Gemeinde Leizen

Beschlussvorlage

BV-13-2025-017

Stellungnahme der Gemeinde zum Entwurf der Teilfortschreibung des Regionalen Raumentwicklungsprogramms Mecklenburgische Seenplatte zu Windenergiegebieten

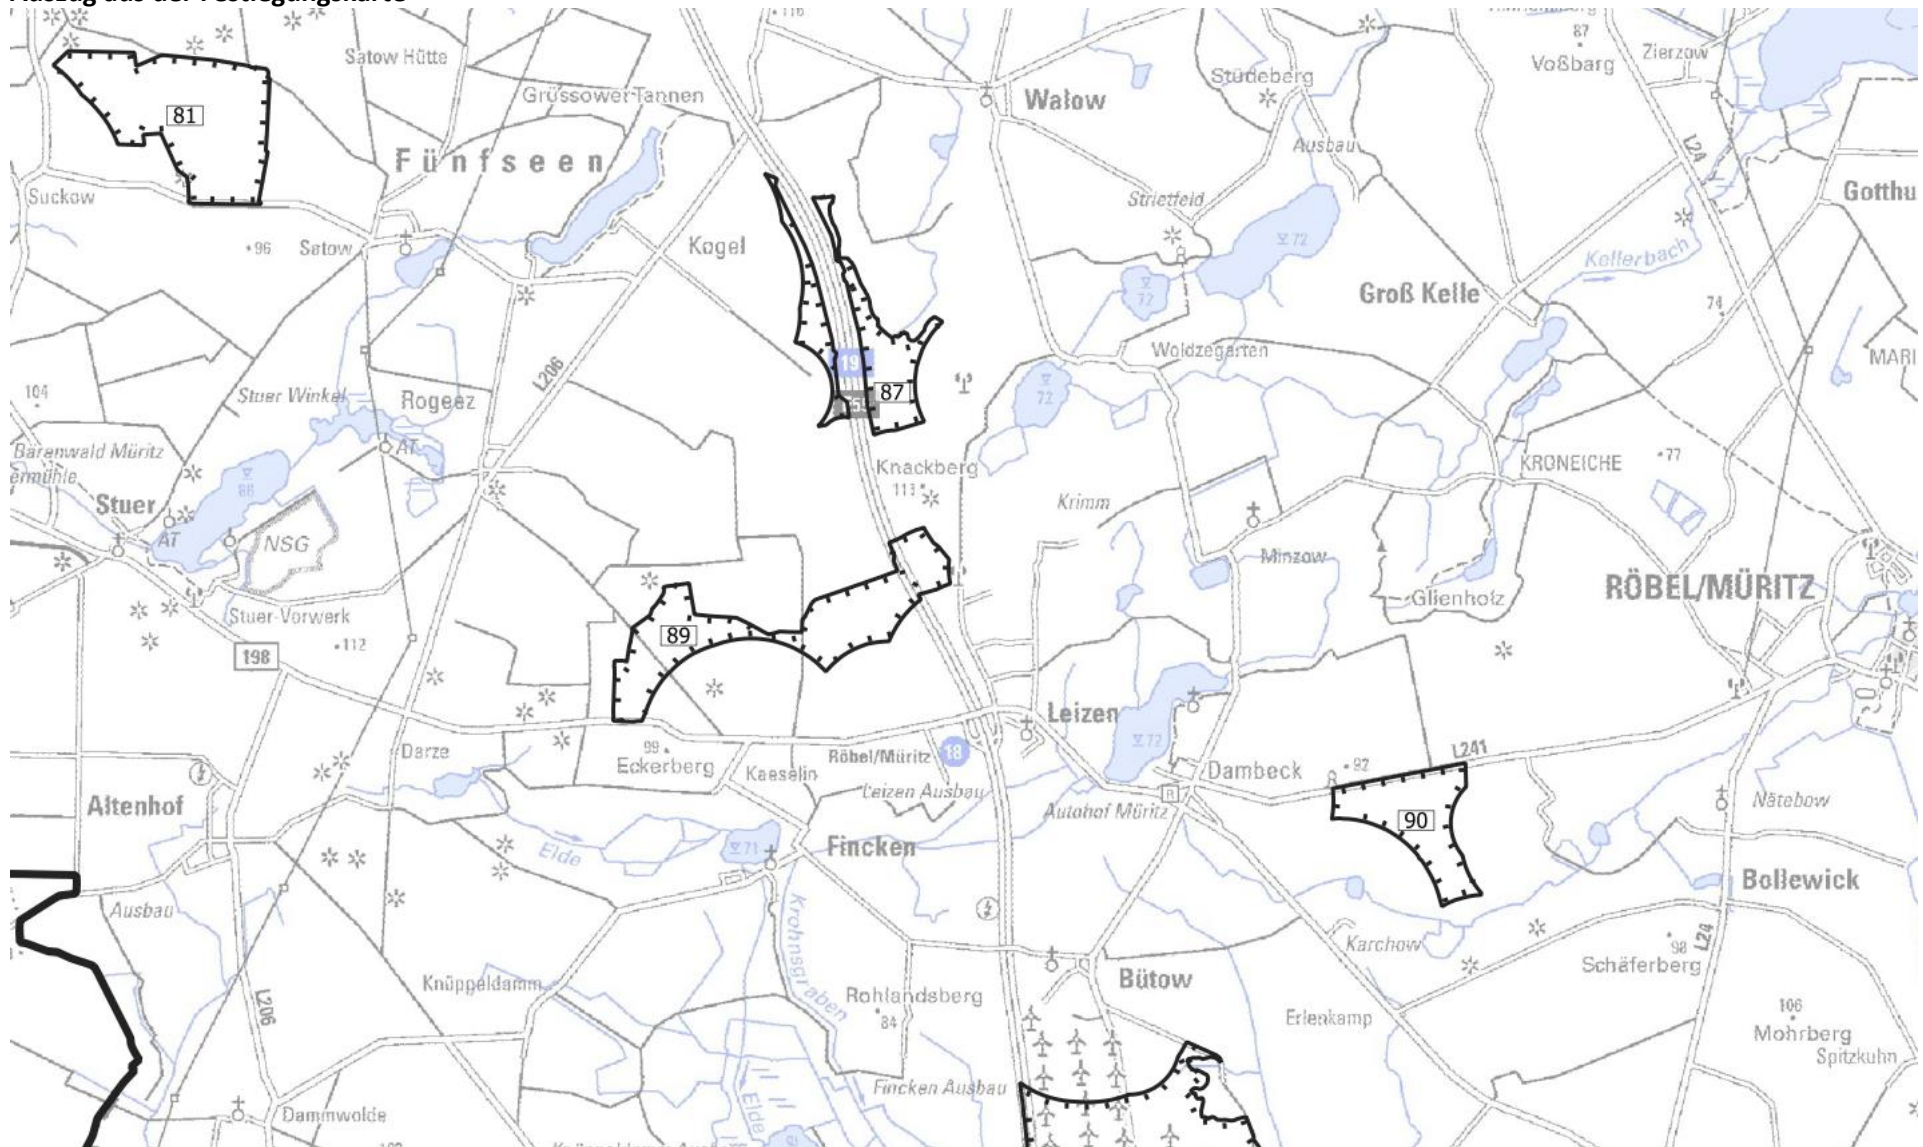
Die Gemeindevertretung der Gemeinde Leizen spricht sich ausdrücklich gegen den Entwurf der Teilfortschreibung des RREP MS mit der

Ausweisung der Vorranggebiete für Windenergieanlagen

- **Nr. 87 Kogel mit einer Größe von 104 ha, belegen im Territorium der Gemeinden Leizen und Fünfseen,**
- **Nr. 89 Fincken-Leizen mit einer Größe von 174 ha, belegen im Territorium der Gemeinden Fincken und Leizen, sowie der**

Ausweisung der „übrigen Potenzialflächen Vorentwurf 2023“ Nr. 86 und 88 aus.

Auszug aus der Festlegungskarte

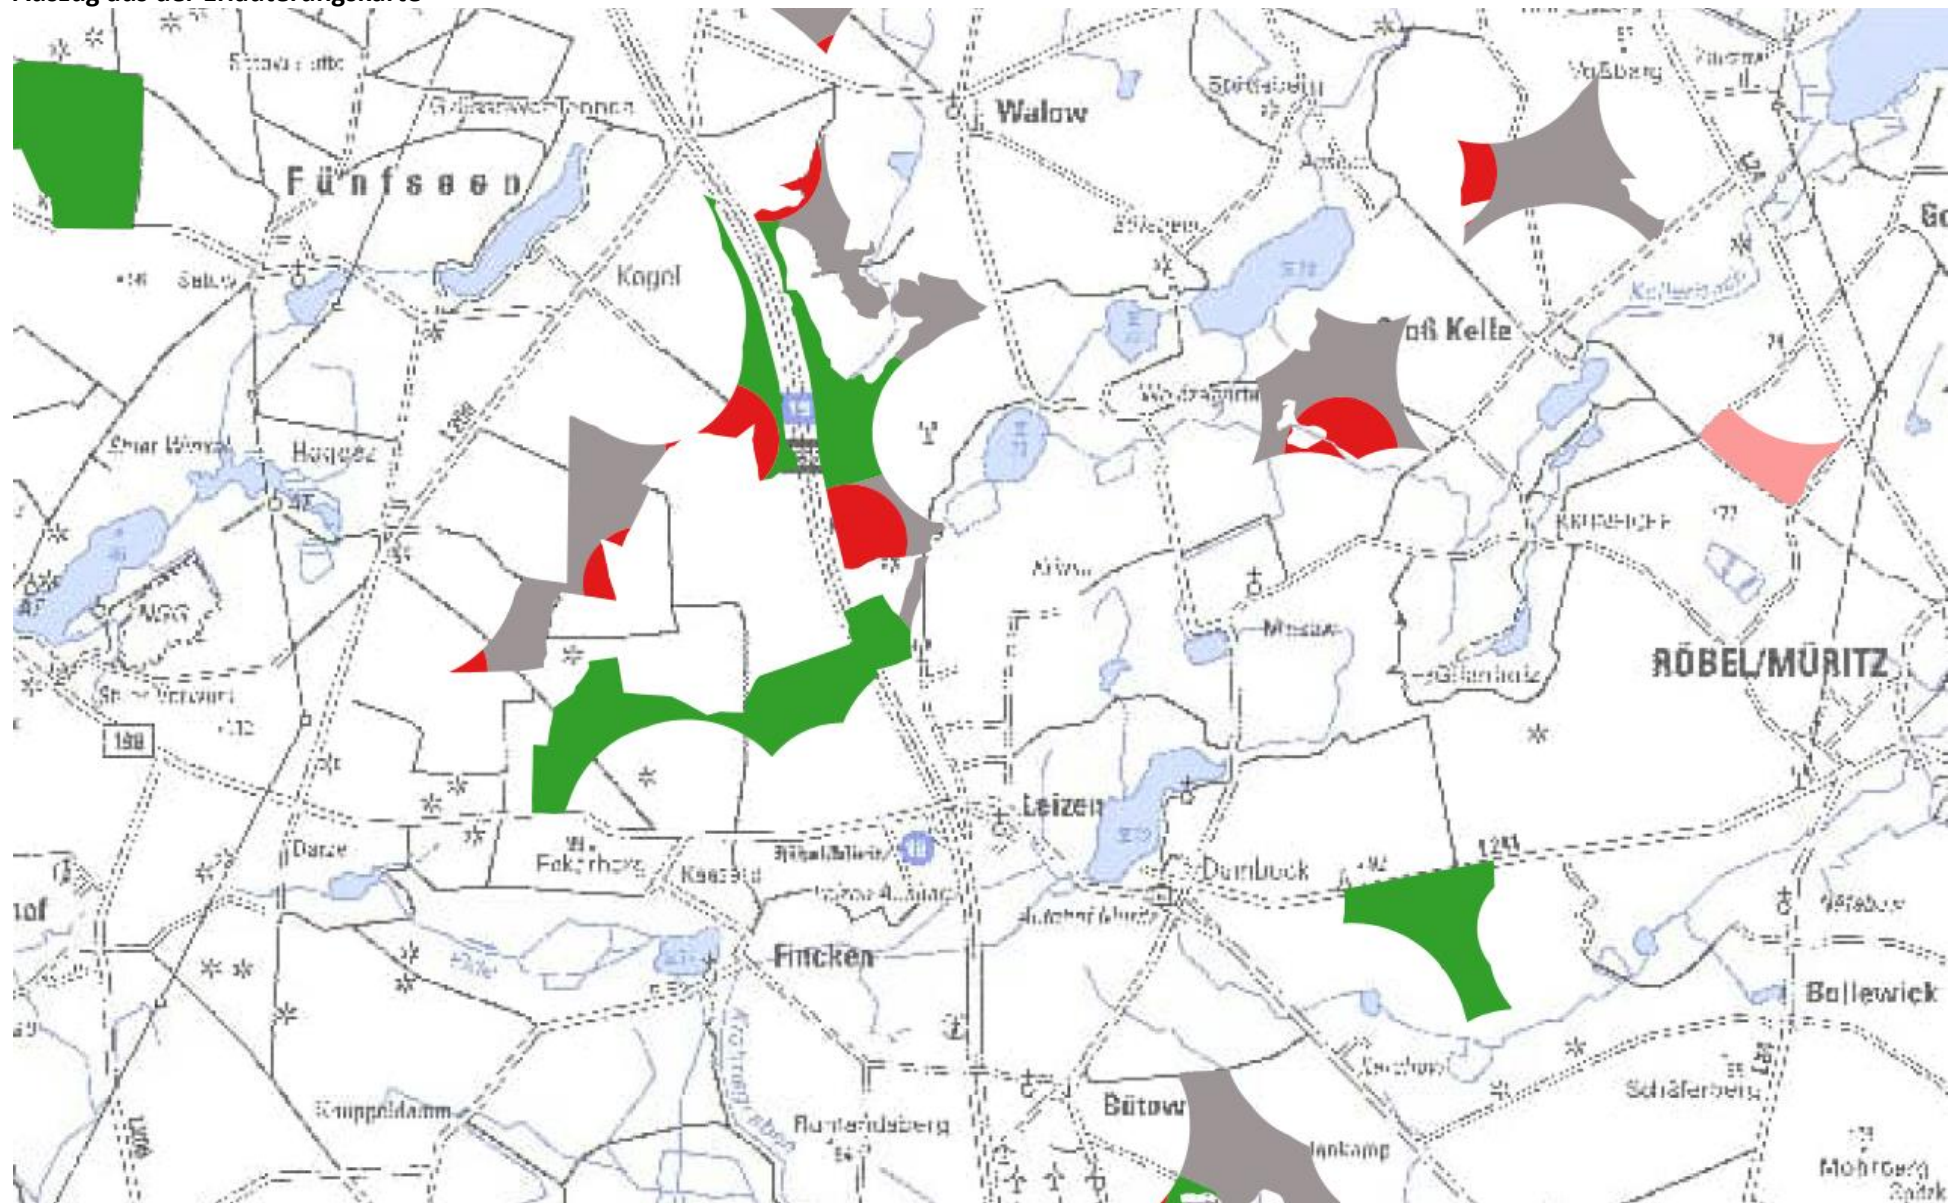
Durch die geplante Ausweisung der Vorranggebiete Nr. 87 und der übrigen Potenzialflächen Nr. 86 und 88 wird der Ortsteil Woldzegarten massiv nachteilig beeinträchtigt. Für die Bewohner würde es zu Belästigungen durch Lichtreflexionen, Schattenwurf, Geräusche/Infraschall und Nachtkennzeichnung der Windkraftanlagen kommen.

Die Ausweisung des Vorranggebietes Nr. 89 Fincken-Leizen mit seiner NO-SW-Ausdehnung von fast 4 km Länge würde zu einer massiven negativen Überprägung des Landschaftsbildes führen und einer erheblichen Umfassung der Siedlung Leizen gleichkommen. Auch hier sind Beeinträchtigungen für die Bewohner in Leizen durch Lichtreflexionen, Schattenwurf, Geräusche/Infraschall und Nachtkennzeichnung der Windkraftanlagen zu befürchten.
